Objet : *Projet de PLU de Coulombs-en-Valois*

**OBJET : Avis sur le projet de Plan Local d'Urbanisme de Coulombs-en-Valois**

## **Note concernant le projet du PLU de la commune de Coulombs-en-Valois : raccordement à l'eau potable de l'OAP sectorielle n°1, urbanisation du centre-bourg**

Schéma du résultat de la modélisation hydraulique en heure de pointe avec impact liée à l'OAP n°1

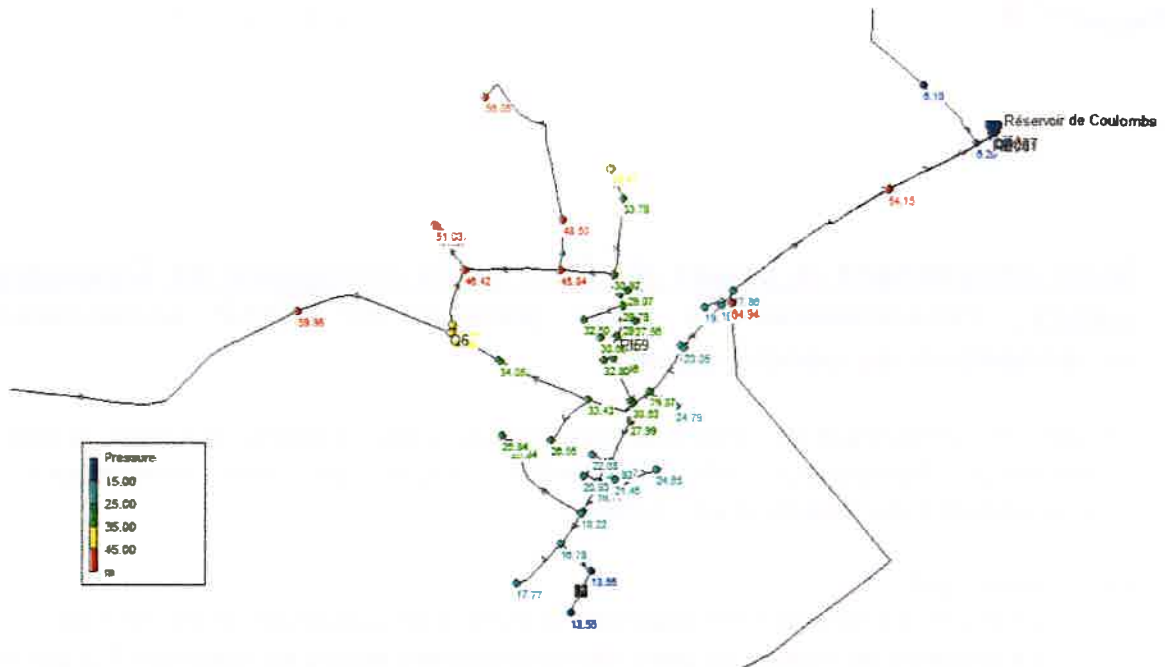
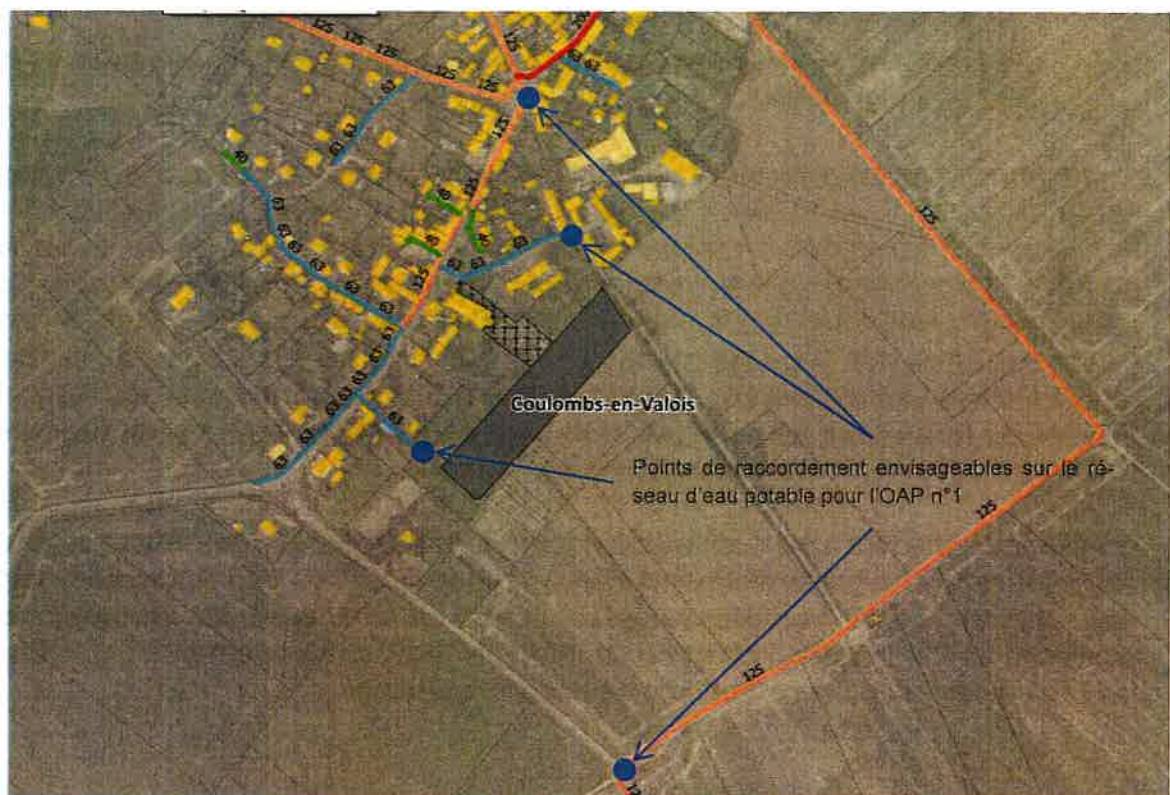
Le service hydraulique de l'exploitant du réseau d'eau potable, la SAUR, a réalisé une modélisation hydraulique, afin de vérifier l'impact de cette urbanisation sur le fonctionnement du réseau d'eau potable.

Il en ressort que :

- Le projet d'aménagement engendre une perte de charge de l'ordre de 1 bar ;
- La pression au niveau du point de raccordement atteint au minimum 1,3 bar en heure de pointe ;
- Les vitesses sont acceptables sur l'ensemble de la commune ;
- Les conditions de livraison définies à l'article 1.10 du règlement de service de l'eau potable sont respectées.

Compte tenu de l'emplacement de l'OAP et de la topographie associée, la pression en heure de pointe sera faible (1,3 bars). L'aménageur dispose de différents points de raccordement possible au réseau collectif d'eau potable illustrés sur le schéma ci-dessous. En fonction de celui choisi par l'aménageur, il devra mettre en place un surpresseur permettant de compenser la faible pression pour les lots situés à l'extrémité sud-ouest de l'OAP (« points hauts ») ou à l'inverse un réducteur de pression si le raccordement est réalisé sur la canalisation en Ø 125 provenant du réservoir des Effaneaux. **Dans tous les cas, les aménagements nécessaires pour raccorder les lots de l'OAP seront à la charge de l'aménageur.**

Il est indispensable que l'aménageur prenne contact avec le service eau potable assainissement de la Communauté de Communes du Pays de l'Ourcq dès le début de son opération, afin de présenter le projet d'aménagement, le programme du raccordement au réseau collectif d'eau potable et d'assainissement et qu'il connaisse les prescriptions qui lui seront imposées dans ce cadre.
